Statsforvaltaren i Vestland

Fråsegn - konsesjonspliktavurdering - Årøy 1 kraftverk - Sogndal

Vi viser til høyringa av førespurnad/melding frå Sognekraft Produksjon AS om vurdering av konsesjonsplikt for opprusting og utviding av Årøy 1 kraftverk i Årøyvassdraget.

Figur 1: Kart som viser Årøyelva frå Hafslovatnet til fjorden, dei to kraftverka med inntak, vassveg og kraftstasjon. Årøy 2 kraftverk er kalla Årøy 530 på kartet. Kjelde: [NVE atlas](#).

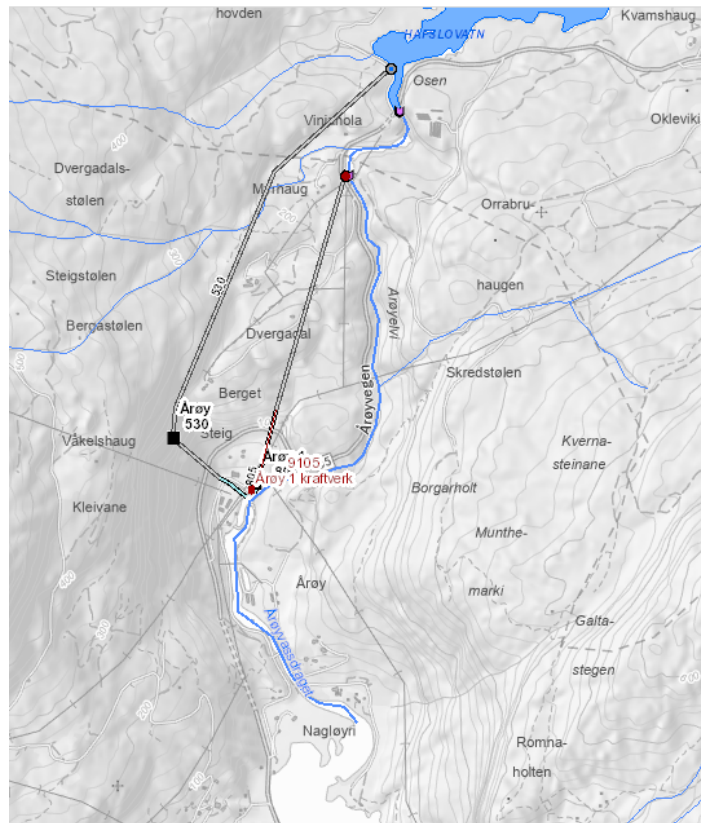
Sognekraft Produksjon AS vil rehabilitere inntaket, skifte ut nedre del av vassvegen, og å byggje ny Årøy 1 kraftstasjon (figur 1). Slukeevna skal aukast frå dagens 3,5 m³/s til 9 m³/s, og installert effekt skal aukast frå 3,7 MW til 9,9 MW. Føremålet er å auke verknadsgraden i kraftverket og kunne nytte ein større del av tilsiget i flaumperiodar. Gjennomsnittleg årsproduksjon vil då auke frå 28 GWh til 40 GWh.

Auka slukeevne vil auke fleksibiliteten i periodar med lite magasinvatn og tilsig. Ved stans av Årøy 2 kraftverk, som har kapasitet på 73 m³/s, vil vassføringa i elva kunne trappast ned jamnare enn i dag ned mot minstevassføringskravet på 3 m³/s. Begge kraftverka (Årøy 1 og Årøy 2) har avløp på lakseførande strekning, og i meldinga er det lagt til grunn at endringa vil vere positiv for laksen i Årøyelvi.

Det er ikkje krav til minstevassføring frå inntaket til Årøy 2 kraftverk i Hafslovatnet, og elva nedstraums er i periodar tilnærma tørrlagt. Vassføringa mellom dette inntaket og inntaket til Årøy 1 kraftverk i Årøyelvi (ved kommunegrensa), vil auke noko etter at nytt kraftverk er sett i drift. Frå

inntaket og til avløpet for nytt Årøy 1 kraftverk, vil vassføringa bli redusert i periodar med stort tilsig og køyrepress.

Som det står i meldinga vil jamnare køyring ned mot minstevassføringskravet vere positivt for laksen. Samtidig kan auka slukeevne mogleggjere ytterlegare effektkøyring enn det som er mogleg i dag. I meldinga er det nemnt at «.. I periodar vil det kunne vere ein del effektkøyring mellom 3 og 9 m³/s, tilpassa behovet i kraftsystemet. Dette gjeld spesielt i vinterperioden med lite tilsig.»

Moglege negative konsekvensar for laksen av endra køyremønster er ikkje vurdert i meldinga, og etter vår vurdering er kunnskapsgrunnlaget ikkje i tråd med kravet i naturmangfaldlova § 8. Det er soleis behov for ei fiskefagleg utgreiing, før det kan vurderast å gi fritak frå konsesjonskravet.

Vi legg til grunn at Naturbase og Artskart blir sjekka ut. Vi kan nemne at det nyleg er registrert ein flaummarkskog, [Årøyelvi V 1 \(NINFP2310123866\)](#), på strekninga mellom inntak og kraftstasjon for Årøy 1 kraftverk.

Formaliserte køyrereglar for eit nytt Årøy 1, altså eit reglement for miljøtilpassa vassføring, må fastsetjast i ein konsesjon. Om det kan vere forsvarleg i staden å ta atterhald for eit konsesjonsfritak, så må dette spegle att moderne konsesjonskrav, og det må kunne følgjast opp på tilsvarande måte som konsesjonsvilkår. Vi konstaterer at NVEs retningslinjer for konsesjonspliktavurdering seier at det bør søkast om konsesjon for tiltak som påverkar anadrom strekning i nasjonale laksevassdrag.
